リコール届け出に伴う建設機械の事故防止について

リコールの届け出に伴う建設機械の事故防止について

建設機械に係わるリコール届出一覧 (期間:平成20年7月~9月分)

改善箇所説明図

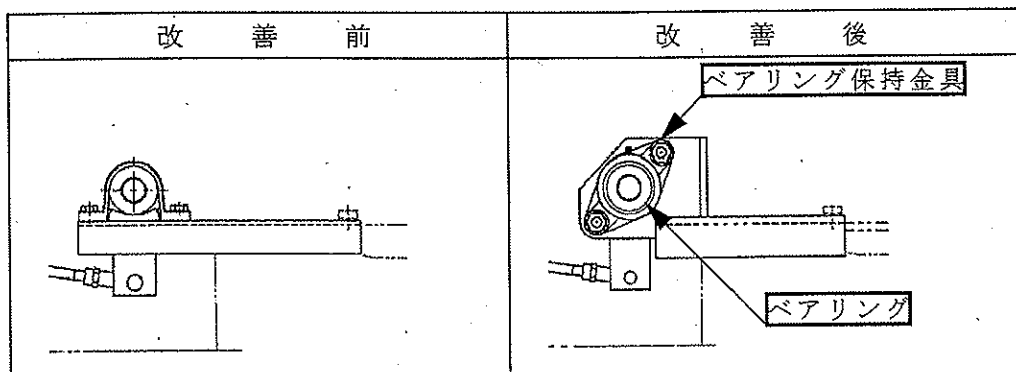
動力伝達装置において、前後進切替えレバーのリンク機構に使用しているベアリング保持金具の強度が不足しているため、レバー操作を繰り返し行なうと、保持金具取付ボルトに緩みが生じる場合がある。そのため、そのままの状態で使用を続けると、当該保持金具に亀裂が生じ、最悪の場合、保持金具が破損し前後進の切替えが出来なくなり、走行不能となるおそれがある。

全車両、ベアリング及びベアリング保持金具を対策品に交換する。

識別：改善済み車両は、前後進切替えレバーのボス部に白ペイントを塗布する。

改善箇所説明図

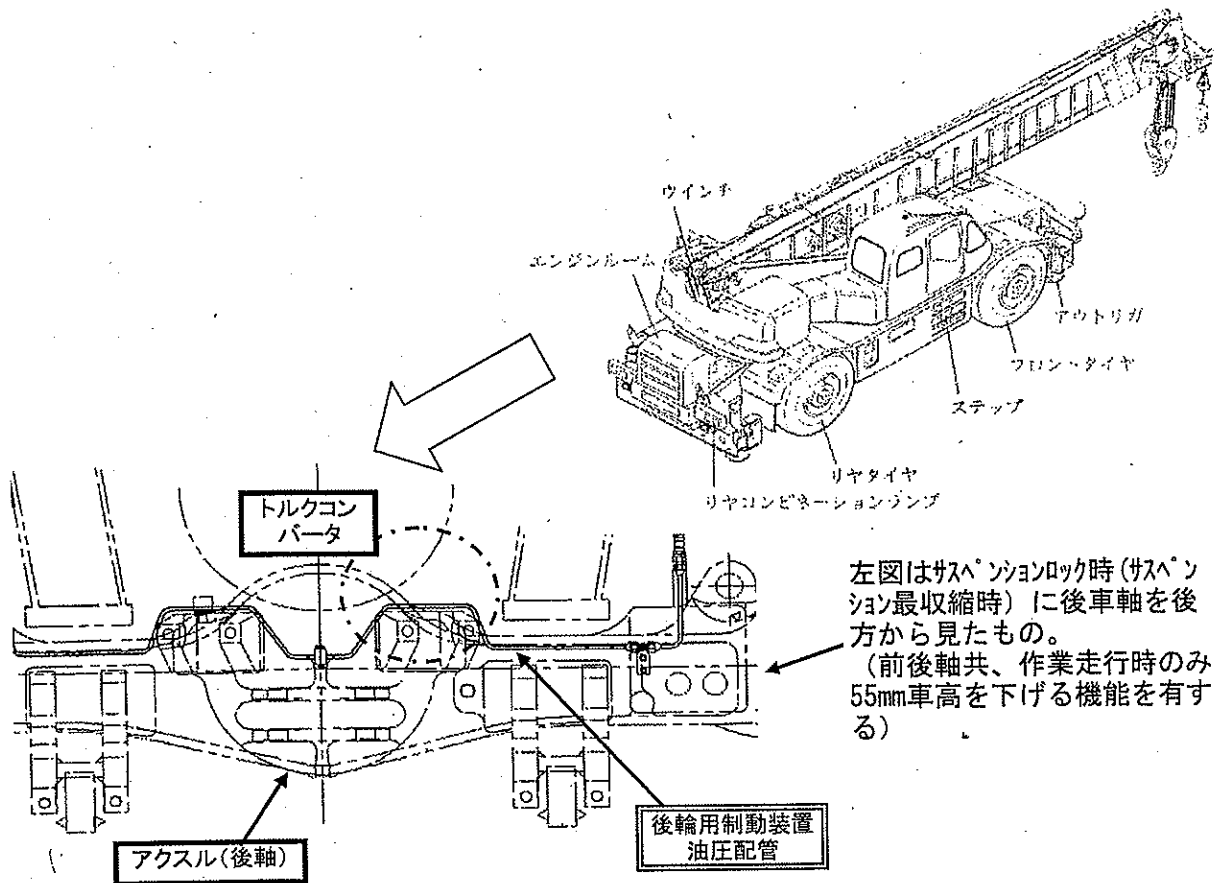
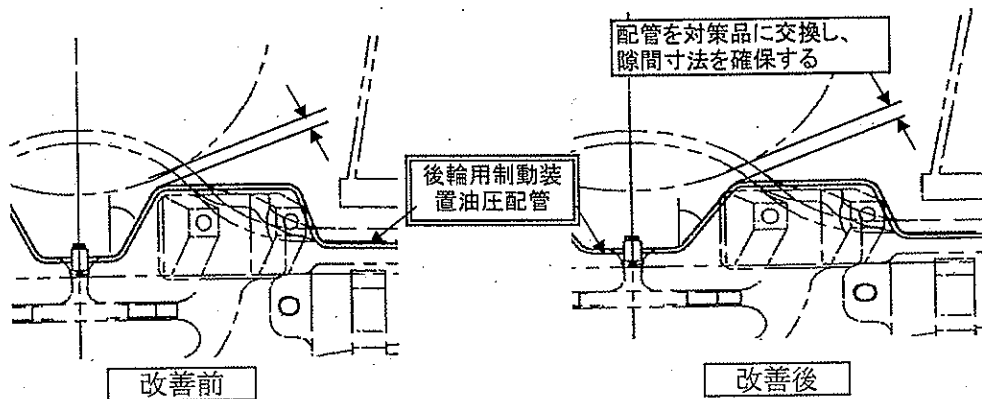
不具合の内容
後輪用制動装置油圧配管とトルクコンバータ(流体クラッチ)の隙間寸法が不足しているものがあり、サスペンションロック(クレーン作業時等に車両の安定性を向上させるため、サスペンションを強制的に収縮させ固定)時に、油圧配管とトルクコンバータが干渉する場合がある。そのため、そのままの状態で使用が続けると配管に穴が開き、最悪の場合、道路走行時に後輪の制動力が低下するおそれがある。

全車両、サスペンションロック時の配管とトルクコンバータの隙間寸法を点検、適切な寸法が確保出来ていないもの、又は、接触した形跡があるものは、配管を対策品に交換する。
